# 発電用原子炉施設に係る特定機器の設計の 型式証明申請

## 設置許可基準規則への適合性について (コメント回答)

2023.8.24

日立造船株式会社

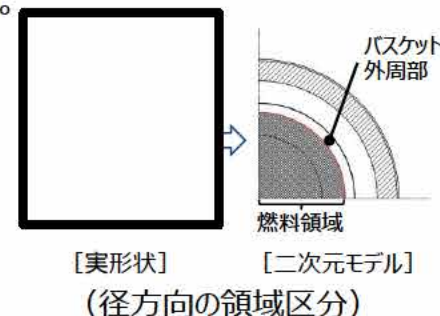
Hitz-B69型に特徴的な構造である上部格子枠のモデル化の考え方の保守性と妥当性について説明すること。

上部格子枠については、

**遮蔽機能評価に適用しているモデルは、基本的な考え方に対して保守的となるよう、  
部材の量が少なくなるように計算している。**

**遮蔽機能評価に適用しているモデルは、上部格子枠近傍では基本的な考え方に対して保守的であり、  
上部格子枠から離れた位置※2では影響が微小であることから、遮蔽機能評価に適用することは妥当である。**

### 例：側部中性子遮蔽材（中央部）の温度履歴設定

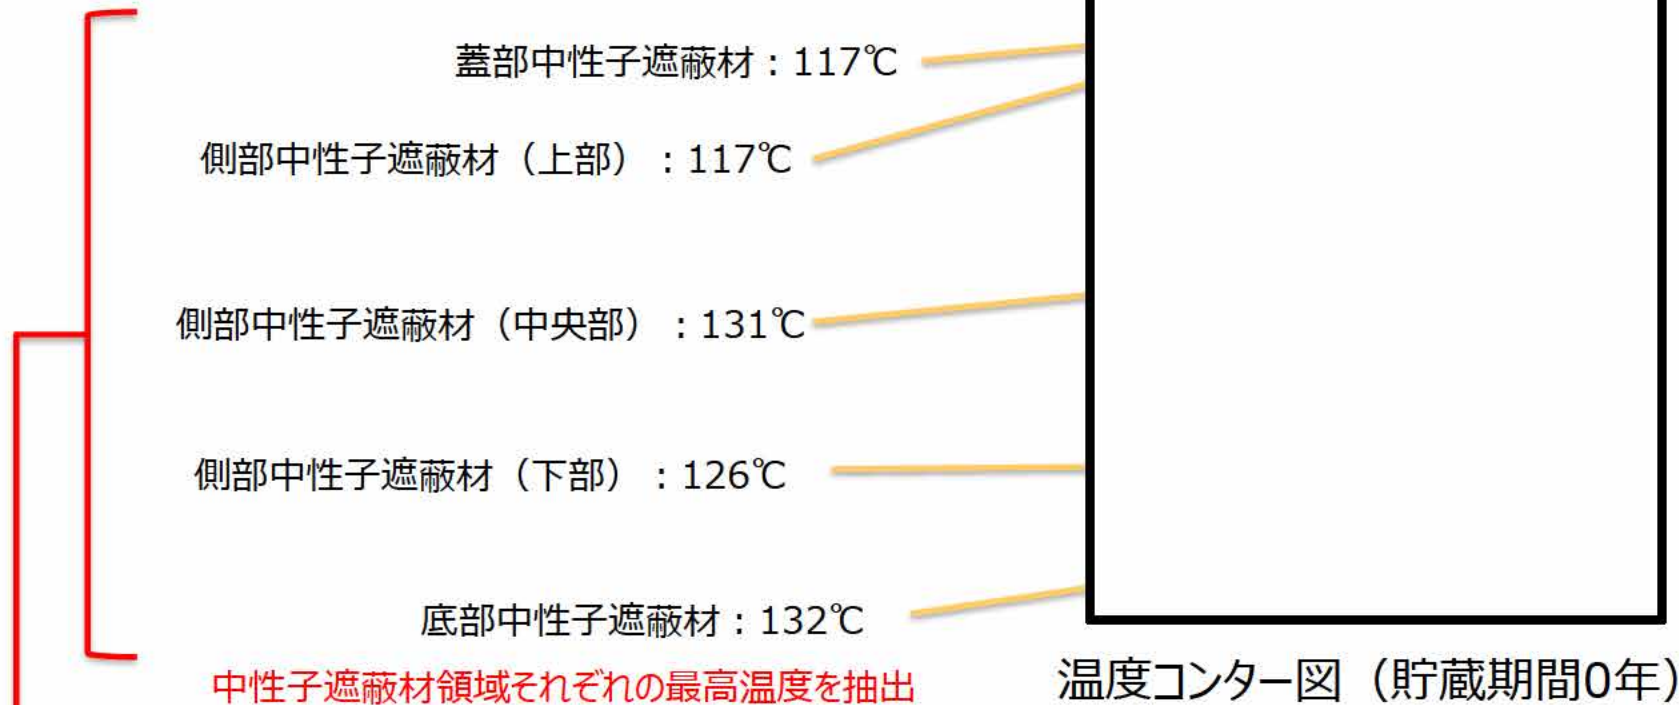
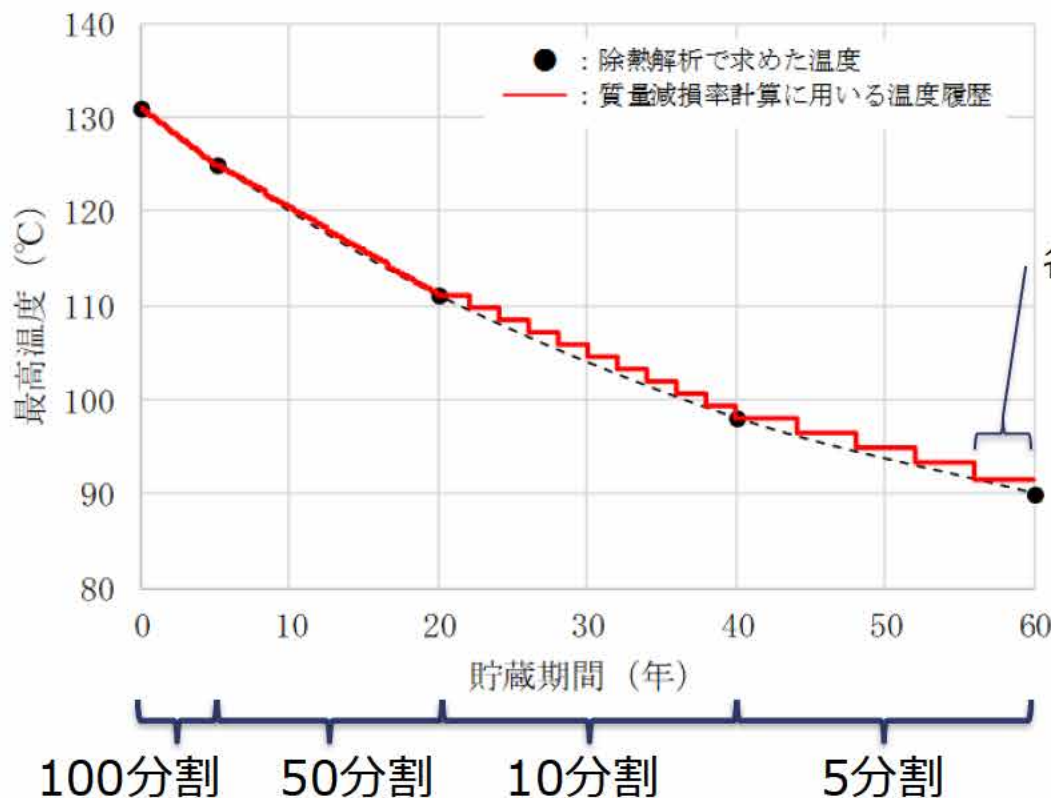
中性子遮蔽材の質量減損について、設定した温度の根拠と、具体的な温度の考慮の仕方を説明すること。

中性子遮蔽材の質量減損を計算するために設定した温度は、

貯蔵期間中の中性子遮蔽材の温度を時間区分して階段状に温度低下するものとし、貯蔵期間中の最高温度を常に上回る温度履歴を設定している。

具体的には、貯蔵期間0～5年は100分割、5～20年は50分割、20～40年は10分割、40～60年は5分割とし、

各分割区間の温度を、貯蔵期間(0、5、20、40、60年)に応じた最高温度を、区間開始時点で線形補間した温度で一定としている。

図 トラニオンの応力評価位置

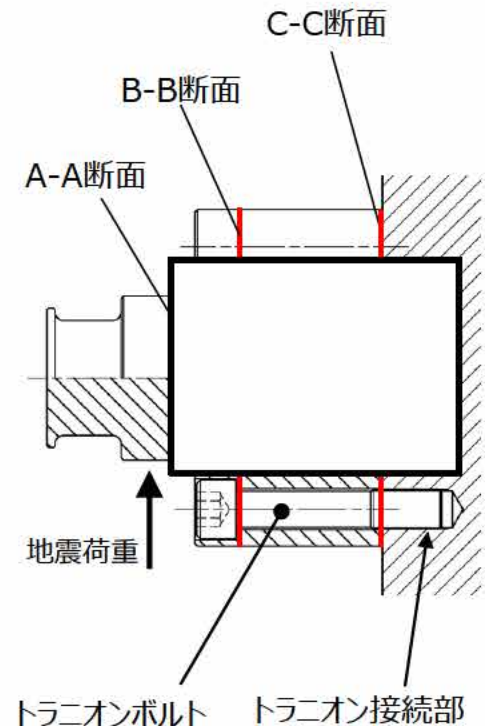
(6) トラニオン接続部の評価 – 評価基準値の訂正、断面積の見直し

トラニオン接続部(おねじ部)の支圧応力について、評価基準値の表記を $f_p$ から $1.5f_p^*$ に訂正する。(誤記訂正)

トラニオン接続部(めねじ部)のせん断応力について、評価基準値の表記を $S_u$ から $0.4S_u$ に訂正する。(誤記訂正)

トラニオン接続部の断面積の計算において、めねじ部のねじ山の数を設計計画値で評価していたが、審査と並行して社内で製造検討を行う中でめねじ開口部の機械加工として一般的な加工方法を想定し、より保守的にめねじ開口部の不完全ねじ部を考慮した評価へ変更することとした。

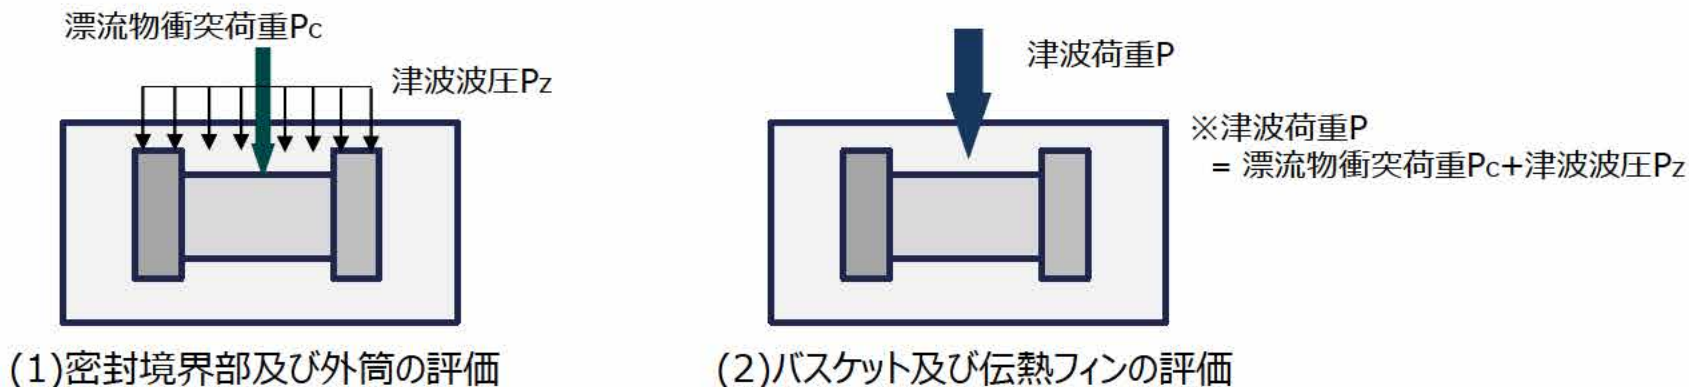
津波荷重の荷重条件について、津波波圧と漂流物衝突荷重をそれぞれ作用させるとあるが、同時なのか別々なのか不明瞭であるので、説明内容を見直すこと。

津波荷重の荷重条件としては、等分布荷重である津波波圧と集中荷重である漂流物衝突荷重の両方を同時に、キャスクへ作用させる。キャスク各部の評価では津波波圧と漂流物衝突荷重の作用方法が2パターンある。

- (1)密封境界部及び外筒：津波波圧と漂流物衝突荷重を別々の荷重として、同時にキャスクに作用させる。
- (2)バスケット及び伝熱フィン：津波波圧と漂流物衝突荷重を合成した津波荷重をキャスクに作用させる。

このうち(1)の説明において、(2)の説明と区別するため、補足説明資料5-1 別紙1-1では「等分布荷重である津波波圧 $P_z$ 及び集中荷重である漂流物衝突荷重 $P_c$ がそれぞれ作用する。」という表現をしていたが、これが津波波圧と漂流物衝突荷重で別々の評価を行っているという誤解を招く恐れがあることから「等分布荷重である津波波圧 $P_z$ 及び集中荷重である漂流物衝突荷重 $P_c$ が同時に作用する。」という記載に見直すこととする。
